Opinia Nr 008328

z wyników przeprowadzonych oględzin - ekspertyzy urządzeń grzewczo-kominowych

w budynku przy ul. Niepodległości 206/5 w Walcbrzychu
dotycząca urządzeń grzewczo-kominowych używanych przez MZB Sp. z o.o.
BOK - Podgórze

Opinia Nr 008329

Ормиз 08328-

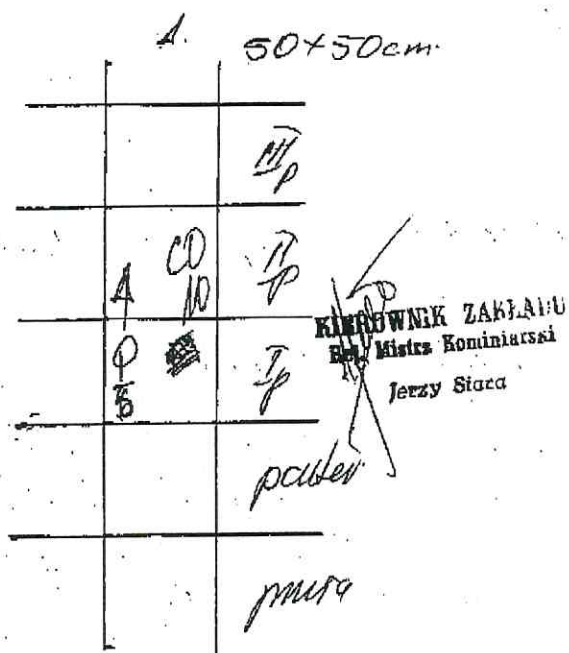
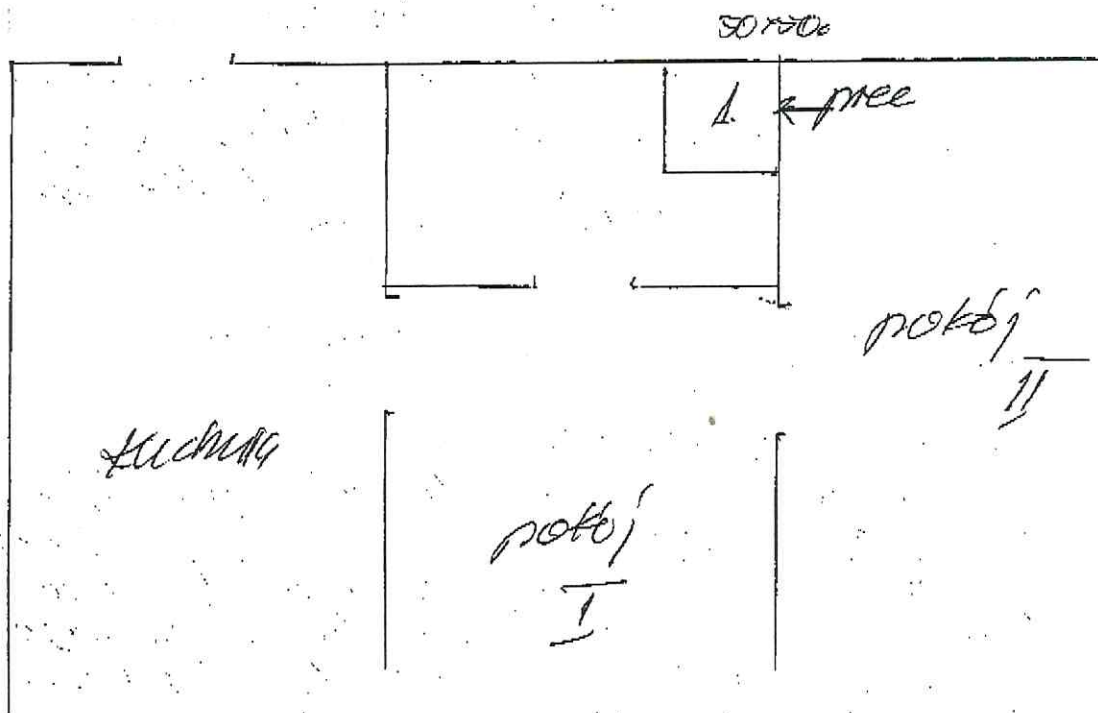
W powyższym budynku flachy nie ma kominu i
nie ma możliwości podłączenia pieca.
W pomieszczeniu piłociu I nie ma
komina i nie ma możliwości podłączenia pieca.
W piłociu II może być podłączony piec
do pieca nr 1 o wym. 50x50cm
Wentylację wykonuje gwarantująca wykonanie
wg projektu.
Co po (kondens) podłączyć do zewnętrznej
włoczu z podnieć w z wymogiem producenta.

Inne uwagi: Należy zapewnić dopływ powietrza do
wentylacji.

Optima 08329-

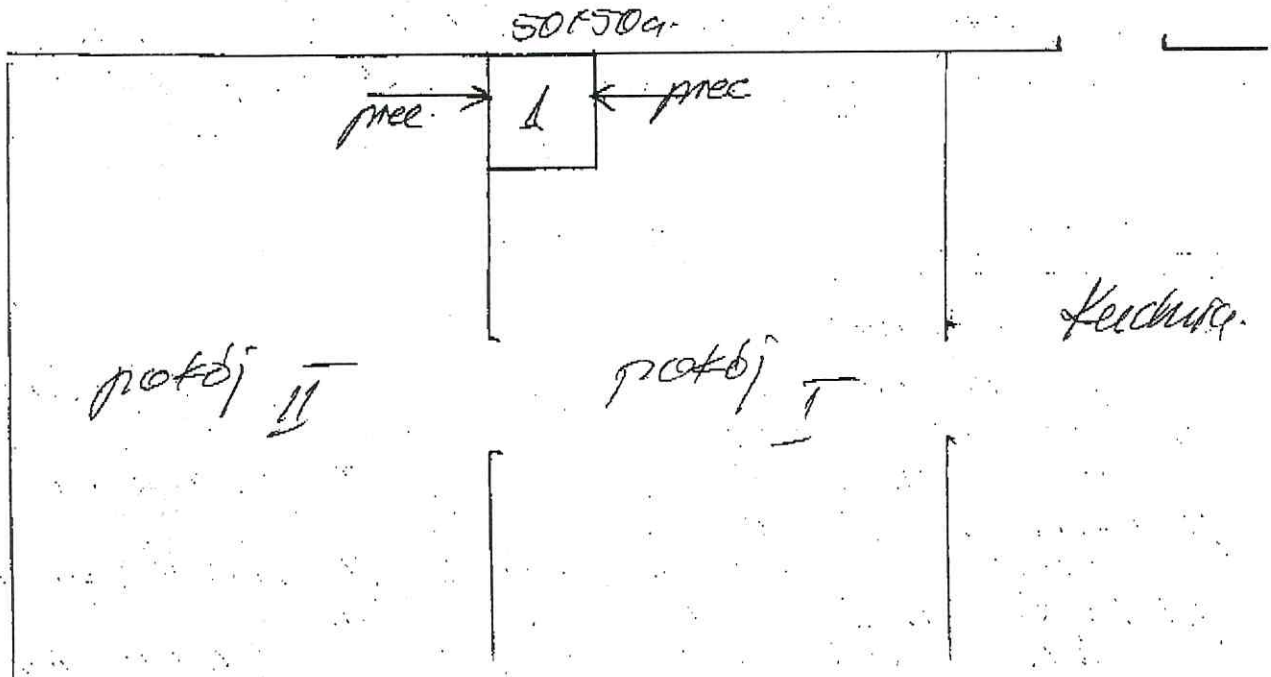
W powiatowym budynku jest toczona i
nie ma możliwości podłączenia pieca grawitacyjnego.
Piec grawitacyjny w pokoju I podłączyć do
muru nr 1 o wym. 50x50 cm.
Piec grawitacyjny w pokoju II podłączyć do
muru nr 1 o wym. 50x50 cm.
Wentylacja wykonana zgodnie z wymogami
wg projektu.
Co gaz (kondensat) podłączyć do zewnętrznej
ulicy zgodnie z wymogami producenta.
Siem

Inne uwagi: Należy zapewnić dopływ powietrza z
zewna.
